Vorhaben „Flughafen Wien – Ostbahn, Errichtung Verbindungsstrecke“ („Flughafenspanne“) (UVP-Verfahren):

Verhandlungsschrift

über die vom 26. bis 29. Jänner 2026 in Schwechat im Großverfahren durchgeführte öffentliche mündliche Verhandlung

Abbildung 44: Auslastung in der Spitzenstunde – Optimierter Fahrzeugeinsatz und Nachfrage 2030 (Kapazität Var. 2 „Stadt-Region“)

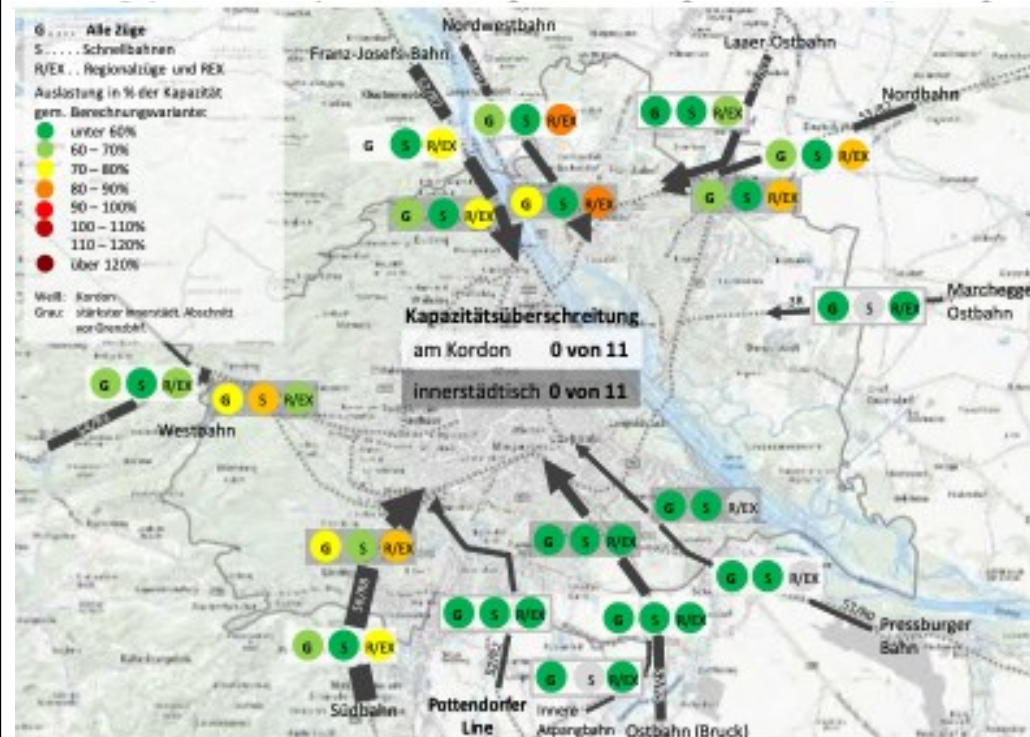
Die von der BI ARGE Bahn Trautmannsdorf zitierten Feststellungen finden sich in Abbildung 44 auf Seite 41

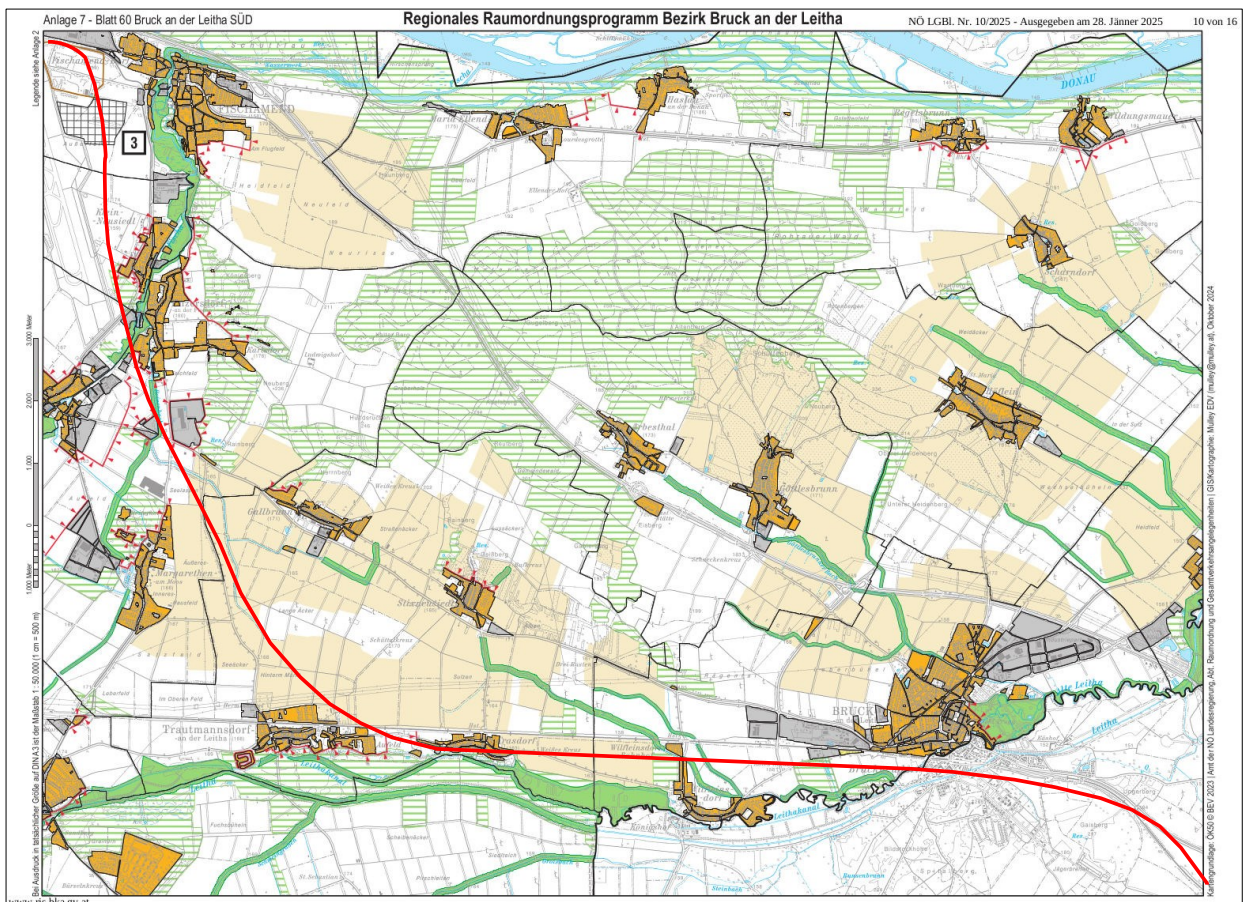
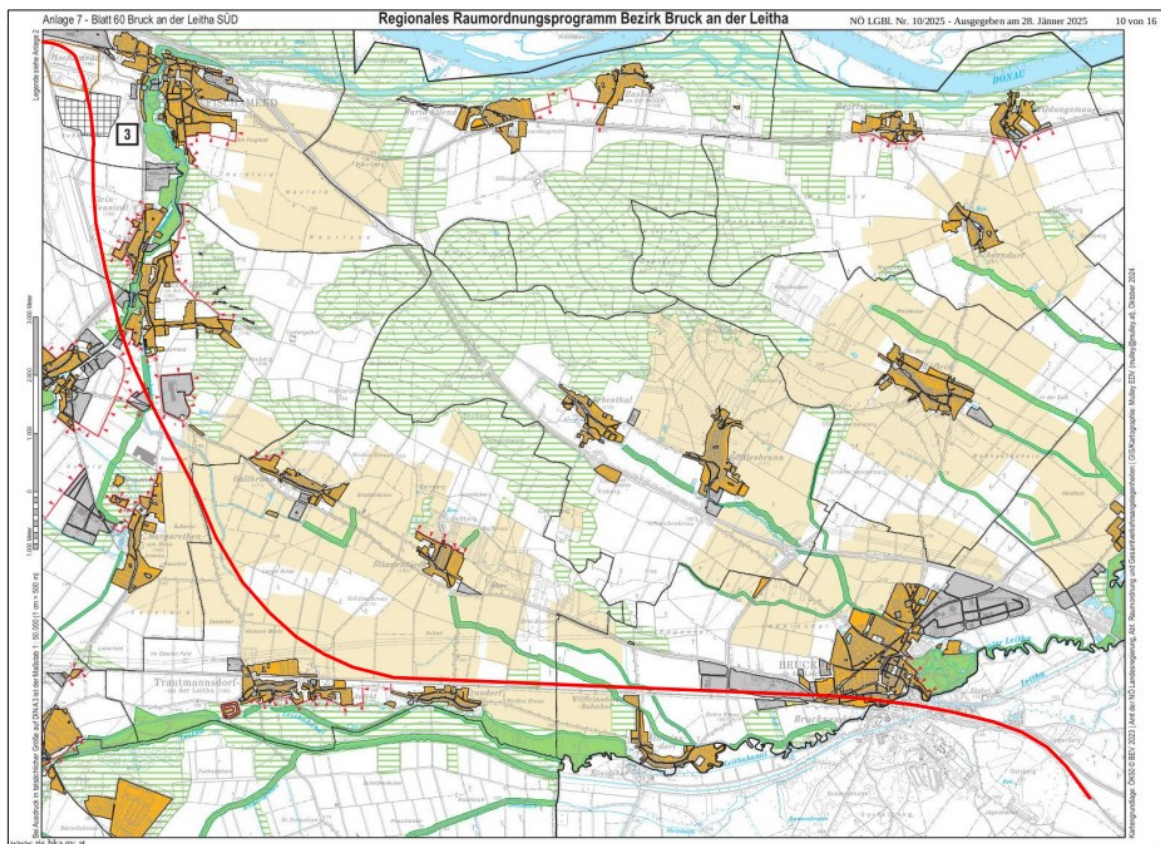
Durch die geplante Flughafenspange würde genau diese hochwertige ASR-Fläche der Gemeinde Trautmannsdorf an der Leitha durchschnitten und geteilt und Teile davon für immer verloren gehen (siehe Abb. 1).

Bei nachträglicher genauer Durchsicht der gegenständlichen Niederschrift habe ich festgestellt, dass die in der Niederschrift eingefügte Abb. 1 nach der Einspielung dieser Abbildung fehlerhaft dargestellt ist. Die Abbildung wurde in korrekter Form in der Protokollstelle abgegeben. Bei der Einspielung in den PC der Protokollstelle ist es offensichtlich aus technischen Gründen zu einer Verschiebung der von uns in die Abb. 1 eingezeichnete Flughafenspange (rote Kurve) gekommen.

Ich ersuche daher die Abb.1 in richtiger Form der Niederschrift wie folgt anzufügen:

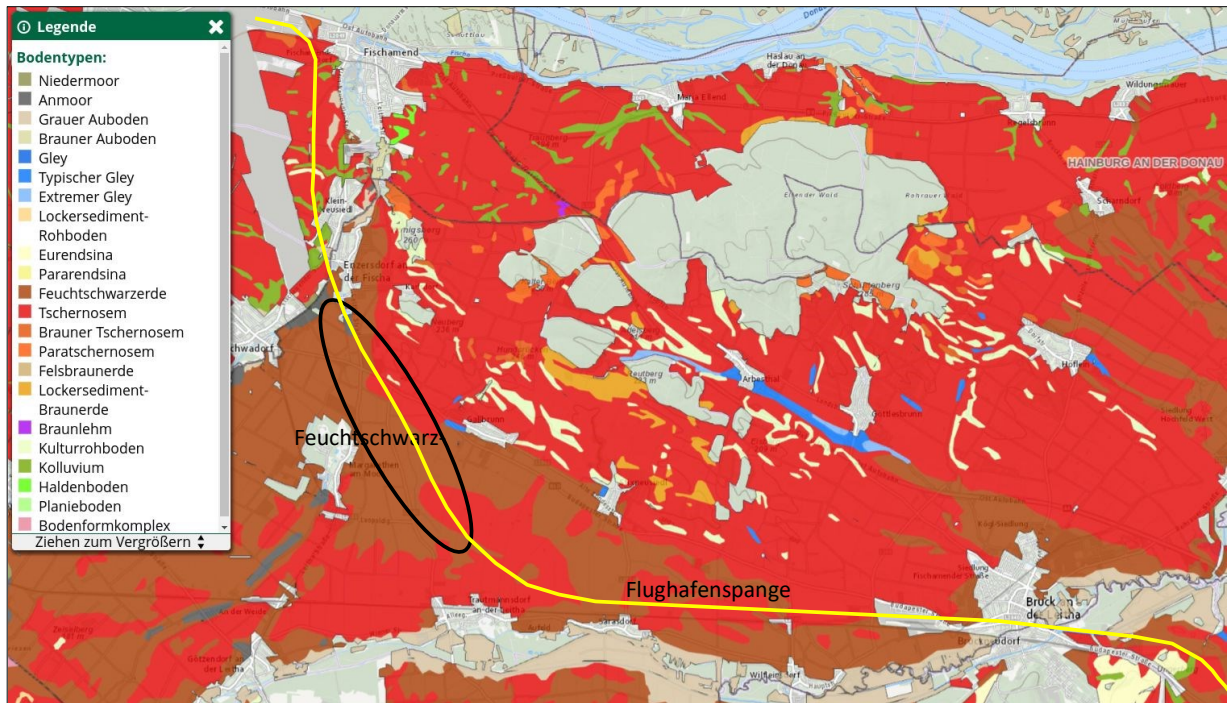
Der Schutz des „Agrarischen Schwerpunktraumes“ Trautmannsdorf an der Leitha und der Erhalt von „wertvollen landwirtschaftlichen Produktionsflächen“ (siehe BEAT – Bericht) hat für uns im Rahmen der Klimawandel-Anpassung absolute Priorität und ist auch im besonderen öffentlichen Interesse. Im Bereich der geplanten Trasse der Flughafenspange zwischen Enzersdorf an der Fischa und Trautmannsdorf an der Leitha ist besonders fruchtbare Feuchtschwarzerde vorhanden (siehe Abb.2).
